PLAN LOCAL D'URBANISME

M A R I O L

APPROBATION	VU POUR ETRE ANNEXÉ À LA DÉLIBÉRATION DU 13/02/2020
ENQUÊTE PUBLIQUE	12/11/2019 AU 13/12/2019
ARRÊT	13/06/2019
INTÉRIEUR D'ŒUVRE DU PLU	URSEC I MEDITERRANEE

NOTICE EXPLICATIVE DES
AMENDEMENTS APPORTÉS AU
PROJET DE PLU

RÈGLEMENT GRAPHIQUE - SECTEUR 1

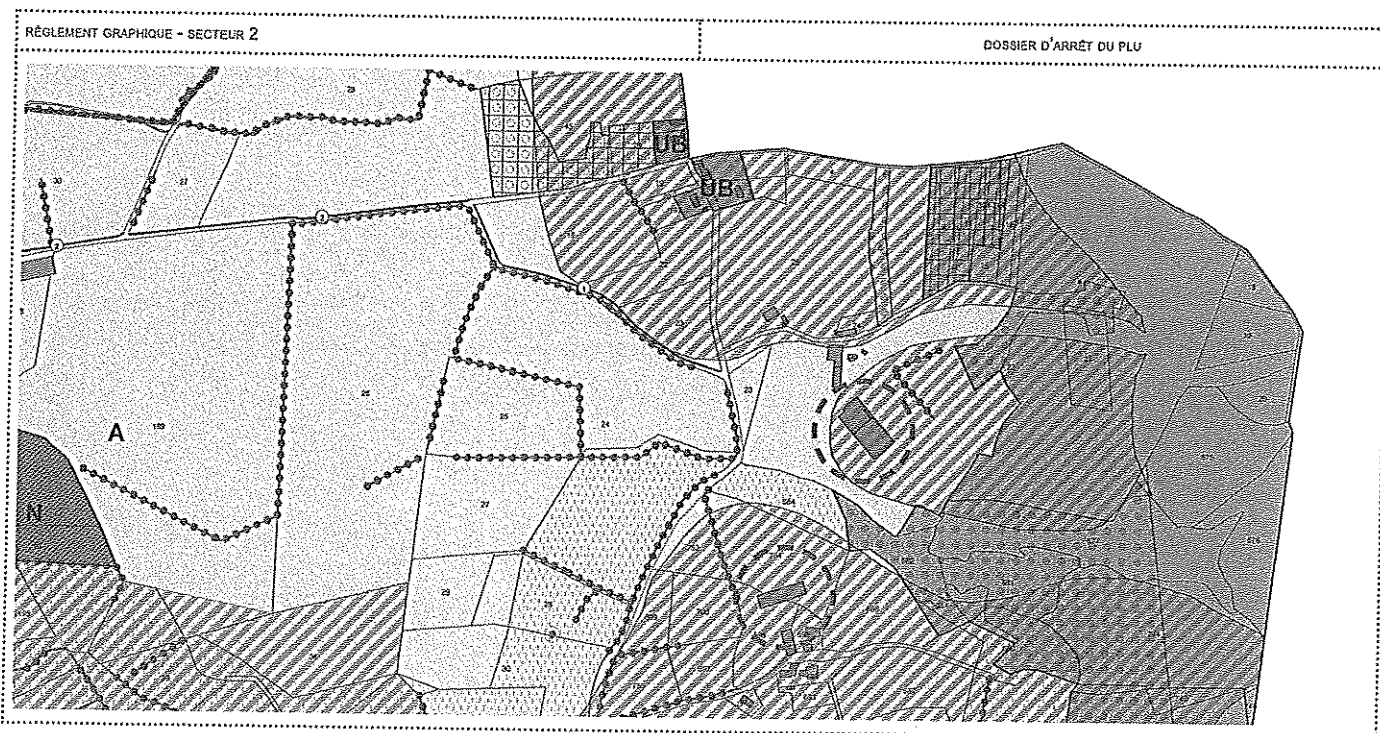
DEMANDE DE LA CHAMBRE D'AGRICULTURE DE L'ALLIER & M. LE MAIRE DE MARIOL

- Classer le lieu dit « Les Perrières » (Sud-Ouest du territoire) en zone agricole plutôt qu'en zone naturelle étant donné la valorisation agricole des terrains.

DEMANDE DE LA CHAMBRE D'AGRICULTURE DE L'ALLIER

- Changer la couleur orange des bâtiments agricoles ressemblant à la couleur de la zone UB

PROPOSITION POST-ENQUÊTE PUBLIQUE

- Le PPRI identifie le lieu dit des Perrières comme une zone peu urbanisée à aléa fort et modéré faisant office de champ d'expansion des crues. Il est proposé un maintien de la zone N afin d'identifier clairement le risque naturel quel que soit le mode d'occupation actuelle des sols.

PROPOSITION POST-ENQUÊTE PUBLIQUE

- La proposition sera intégrée dans le dossier d'approbation du PLU. La couleur identifiant les bâtiments agricoles sera modifiée pour éviter la confusion avec les zones UB.

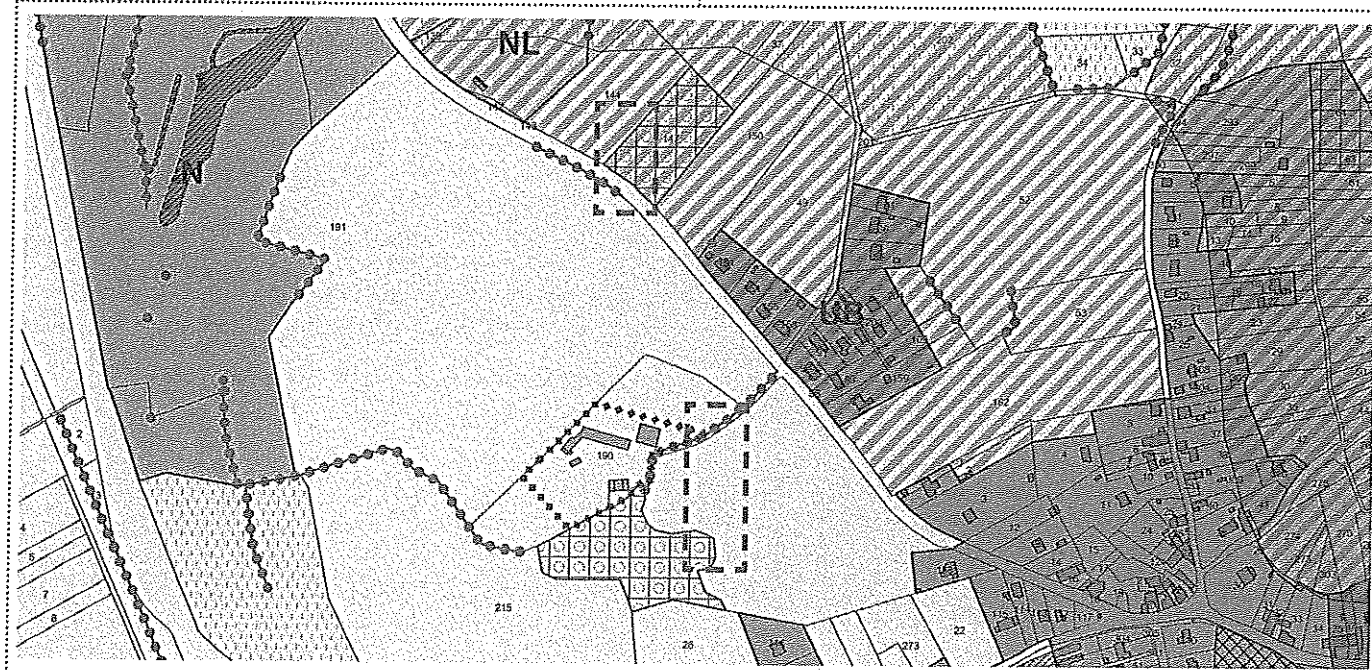
DEMANDE DE VICHY COMMUNAUTÉ

- Réduire voire supprimer les ER n°5 et 7 car les aménagements réalisés sur la parcelle ZH34 (ER 5) suffisent à améliorer la gestion des eaux pluviales

PROPOSITION POST-ENQUÊTE PUBLIQUE

- Les ER 5 et 7 seront supprimés pour répondre à la demande de Vichy Communauté.
Les E.R. sont ainsi renumérotés.

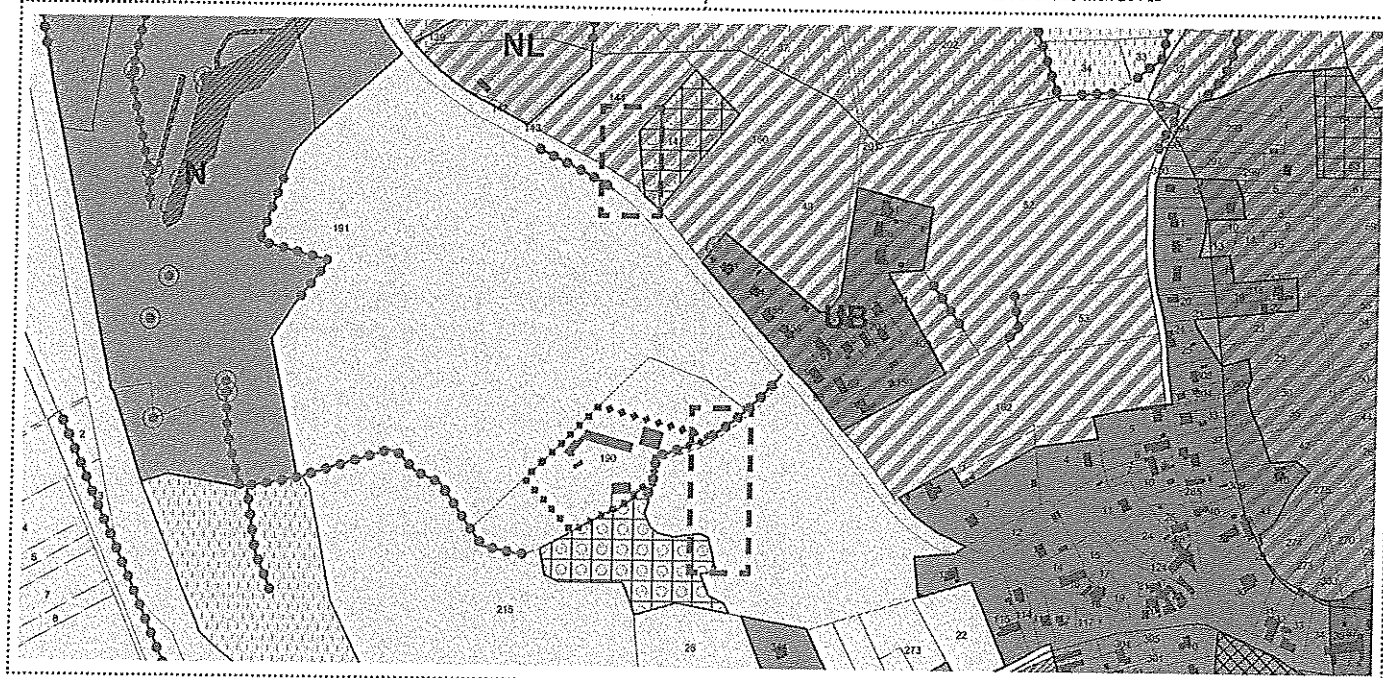
DEMANDE DE GRT GAZ

- Ne pas prévoir d'espaces boisés classés, haies ou éléments végétaux protégés dans la bande de servitude d'implantation

PROPOSITION POST-ENQUÊTE PUBLIQUE

- Les deux espaces boisés classés concernés à l'Ouest du Bourg ainsi que les différents linéaires de haies en zone agricole seront réduits sur la largeur correspondant à la SUP.

DEMANDE DE M. BARTHOLOME YVES

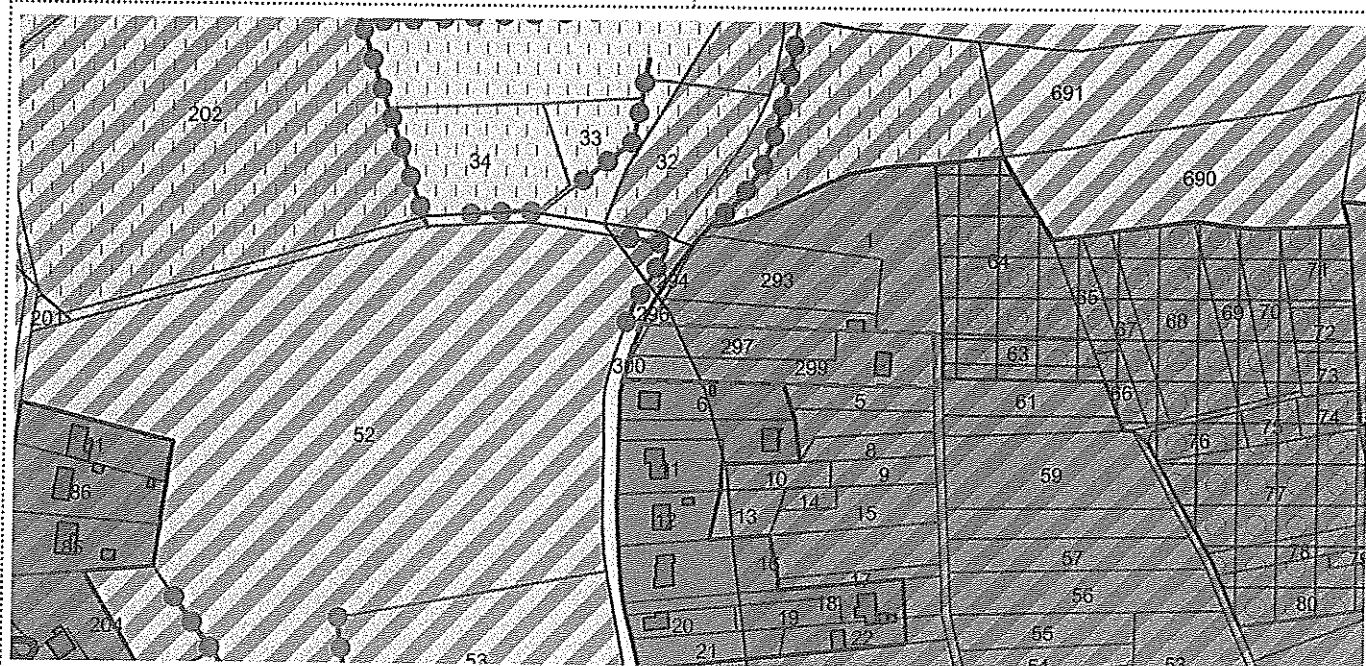
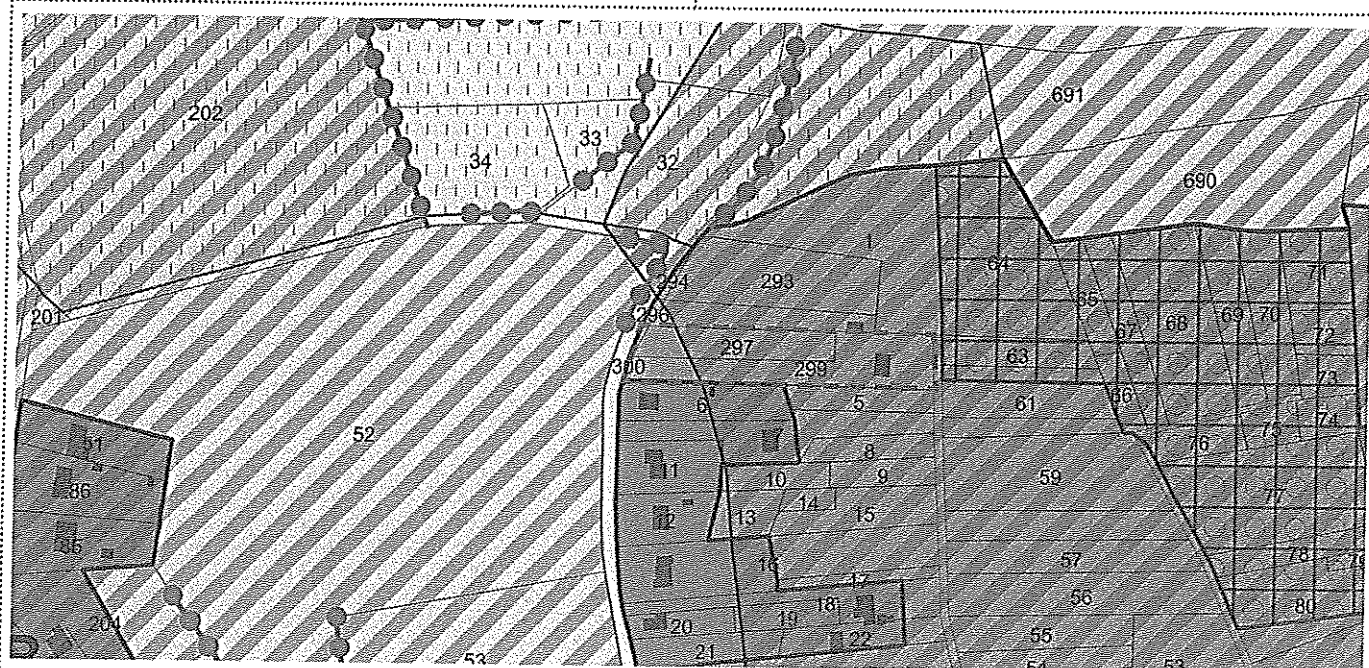
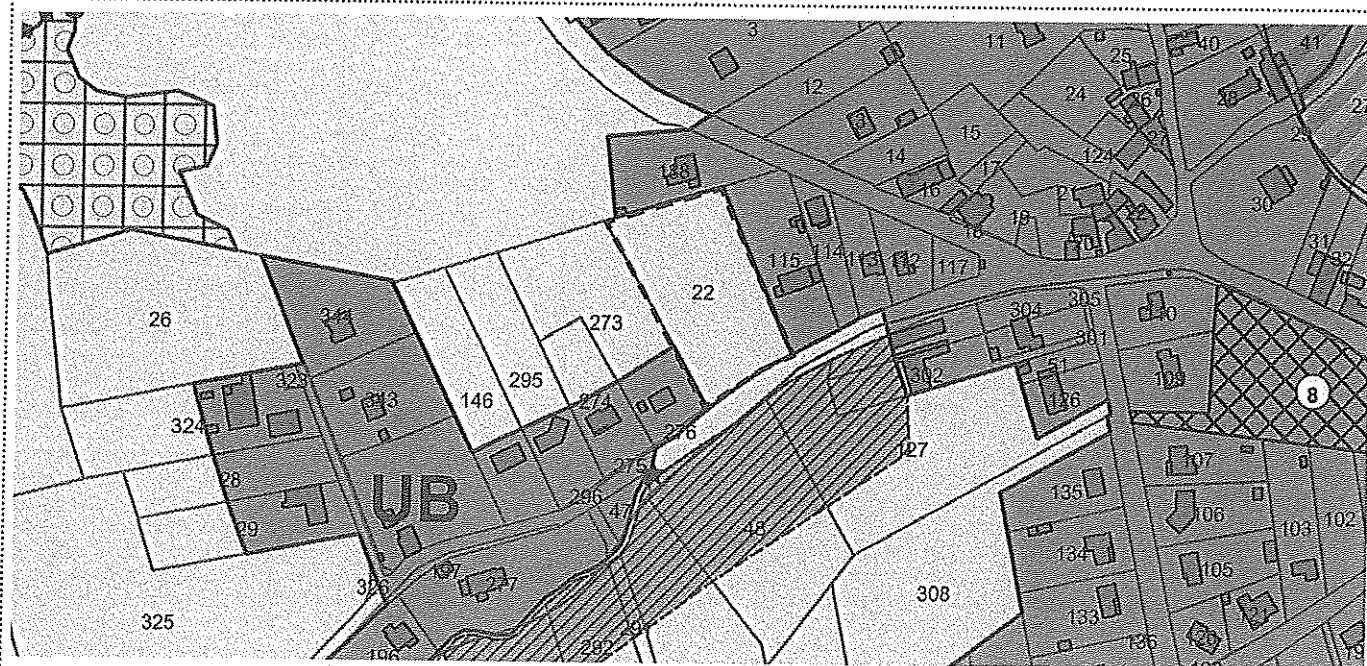
Parcelles n°ZE 297 et 299 (38 route de Busset ; extrémité Nord du bourg).

Les parcelles sont inscrites en zone N au projet de PLU.

La demande vise au classement des parcelles en zone U au motif que :

- le terrain est desservi par les réseaux nécessaires (branchements et coffrets en place)
- la situation est inéquitable au regard des voisins situés également en second rideau (parcelles ZE 18, 19, 22)

PROPOSITION POST-ENQUÊTE PUBLIQUE

Les parcelles seront maintenues en zone N pour les motifs suivants :

- les parcelles se situent en extrémité du village, leur classement conduirait à créer de nouvelles « extensions urbaines » alors qu'il est recherché une urbanisation par dent creuse.
- cela conduirait à poursuivre une urbanisation linéaire alors que le PADD fixe un objectif de compacité du bourg.
- les gisements fonciers mobilisés dans le PLU (5,75 ha) correspondent déjà à un seuil haut du PADD qui annonçait la mobilisation de 5,4 ha.

- les 2 parcelles représentent une superficie de 4004m² ce qui conduirait à augmenter de plus du tiers les surfaces en extension de la commune (aujourd'hui à 0,9 ha).
- les 2 parcelles sont dans leur quasi-totalité couvertes par un aléa de retrait-gonflement des argiles.
- la présence de réseaux ne constitue pas un critère unique de classement : d'après le code de l'urbanisme, les zones naturelles couvrent des secteurs « équipés ou non ».
- les parcelles proches « en second rideau » sont classées en zone urbaine car leurs premiers rideaux sont d'ores et déjà construits ce qui n'est pas le cas de la n°299.

**MESDAMES CHEVALIER ET DEJEAN**

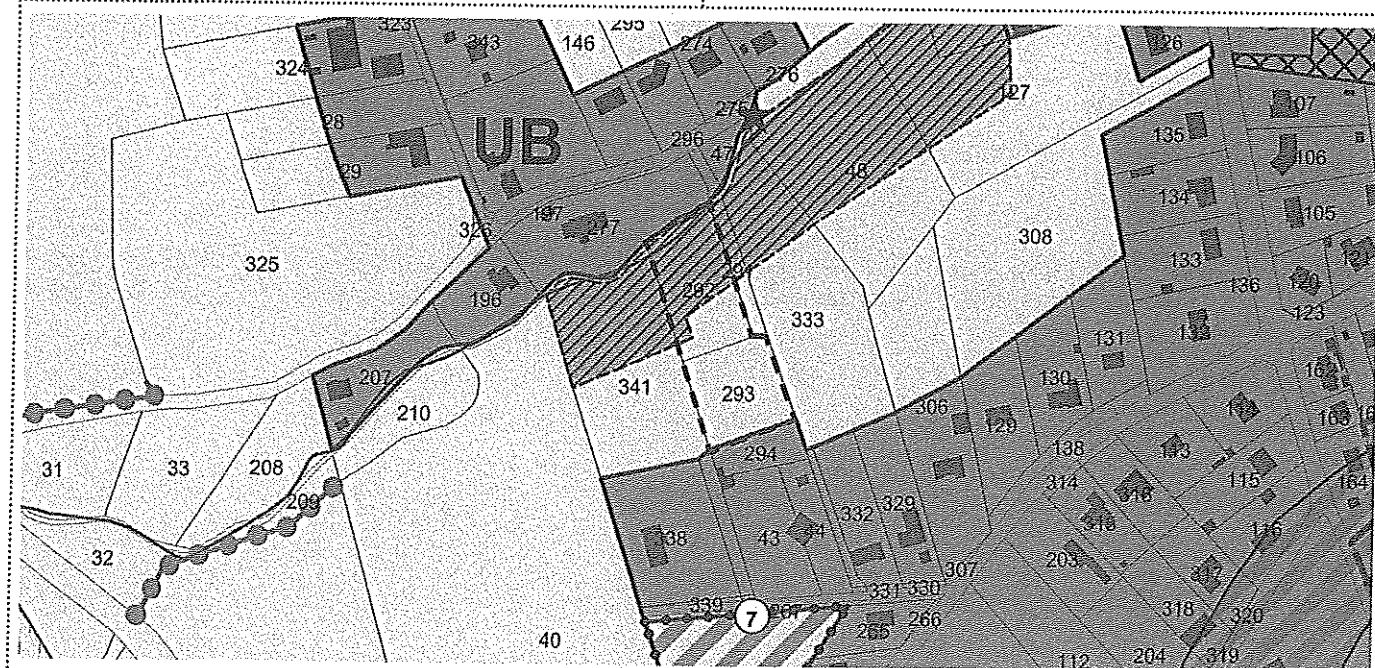
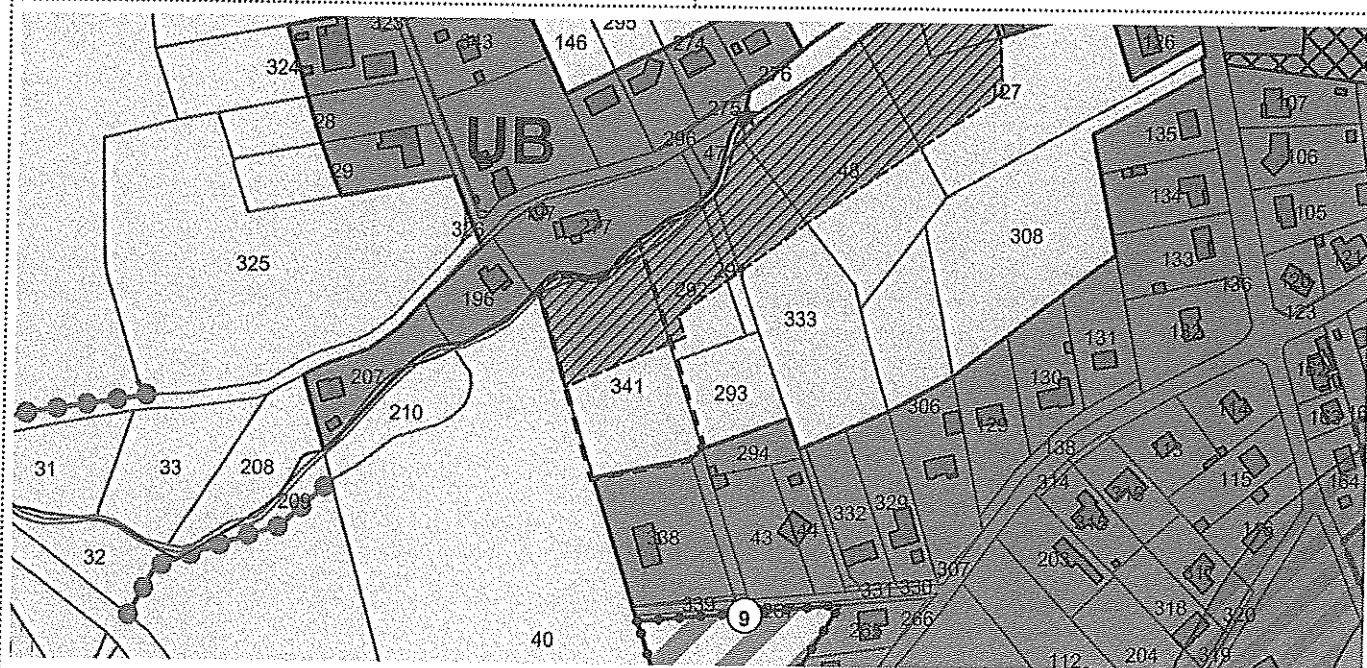
- Parcelles n°ZC 292 et 293 (Ouest du bourg)
- Les parcelles sont inscrites en zone A au projet de PLU.
- La demande vise à maintenir la zone en AU comme dans l'ancien PLU au motif que les terrains sont desservis par un pont enjambant le ruisseau.

Les parcelles seront maintenues en zone A pour les motifs suivants :

- la parcelle n°292 est couverte dans sa quasi totalité par une zone humide à protéger,
- la desserte par le Nord via le pont existant impliquerait d'impacter / d'artificialiser la zone humide,
- l'urbanisation des deux parcelles conduirait à enlever encore davantage des terres agricoles aujourd'hui déclarées comme exploitées à la Politique Agricole Commune.
- la construction de ces deux parcelles déconnectées du reste du tissu urbain de la commune ne peut être réalisée de manière isolée. Elle impliquerait d'avoir un plan d'aménagement d'ensemble couvrant plusieurs autres parcelles pour assurer une cohérence globale de l'aménagement de l'Ouest marjolais.

- Parcelle n°ZC 341

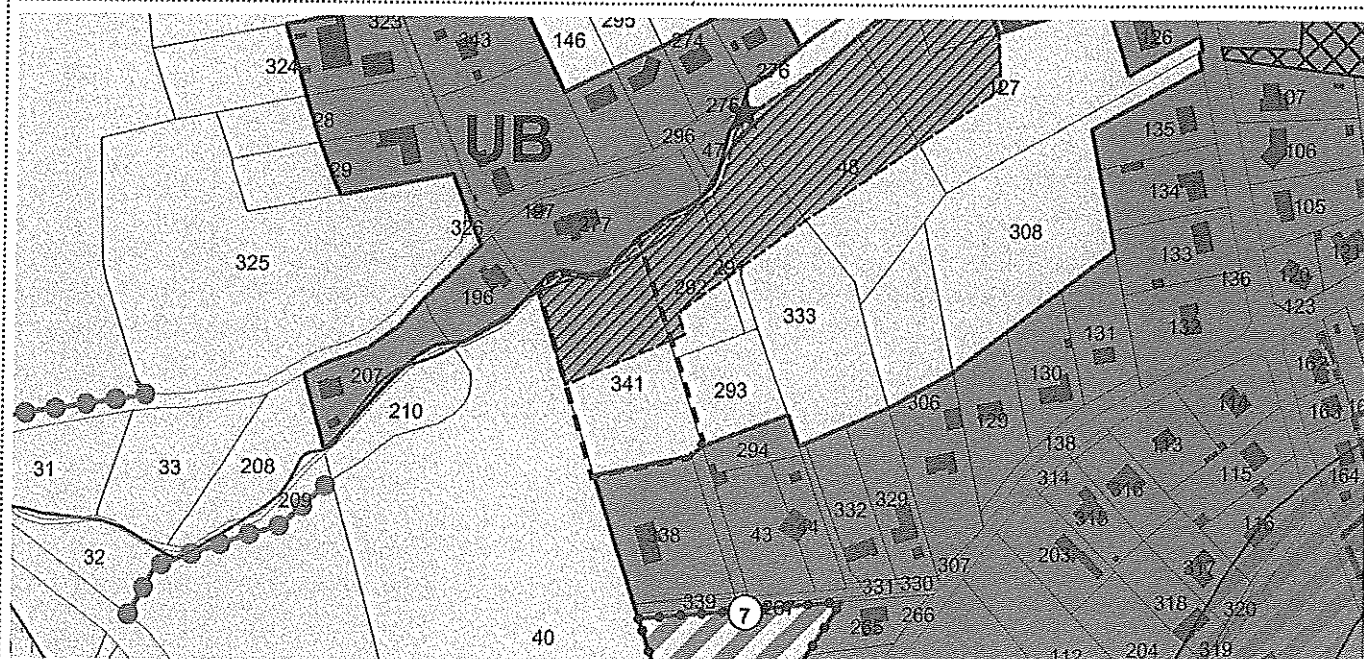
- La parcelle est inscrite en zone A au projet de PLU
- La demande vise à maintenir le classement en zone AU comme l'ancien PLU au motif que les réseaux sont existants au droit du chemin d'accès

PROPOSITION POST-ENQUÊTE PUBLIQUE

La parcelle est maintenue en zone A pour les motifs suivants :

- elle se situe en dehors de l'enveloppe urbanisée du village, son classement conduirait à créer de nouvelles « extensions urbaines » alors qu'il est recherché une urbanisation de Mariol par dent creuse,

- les gisements fonciers mobilisés dans le PLU (5,75 ha) correspondent déjà à un seuil haut du PADD qui annonçait la mobilisation de 5,4 ha.
- la parcelle représente une superficie de 5848m² ce qui conduirait à augmenter de plus de moitié les surfaces en extension de la commune (aujourd'hui à 0,9 ha).

- la parcelle n°341 est couverte pour moitié par une zone humide à protéger,
- la desserte par le Nord via le pont existant impliquerait d'impacter / d'artificialiser la zone humide,

- l'urbanisation de la parcelle conduirait à enclaver encore davantage des terres agricoles aujourd'hui déclarées comme exploitées à la Politique Agricole Commune.

- la construction de cette parcelle en extrémité de village, déconnectée du reste du tissu urbain de la commune, ne peut être réalisée de manière isolée. Elle impliquerait d'avoir un plan d'aménagement d'ensemble couvrant plusieurs autres parcelles (sur plusieurs hectares) pour assurer une cohérence globale de l'aménagement de l'Ouest mariolais.
